改善箇所説明図

左ハンドル車で説明

基準不適合発生箇所

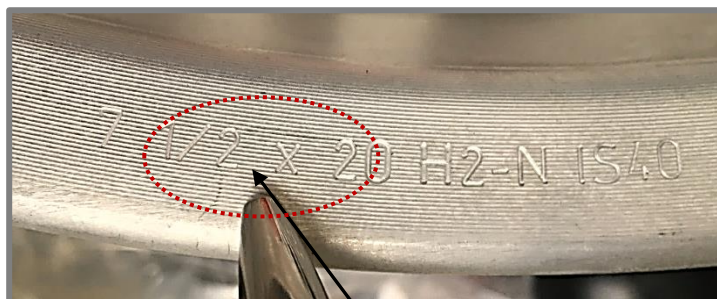
走行装置（ホイール）において、「軽合金製ディスクホイールの技術基準」に規定されている当該技術基準に適合することを保証された製品に対して行う表示（フランジ形状）が不足しているため、保安基準の適合性が確認できない。

全車両、全ホイールを良品と交換する。

識別：良品のホイールは目視で確認できるため、識別は行わない。
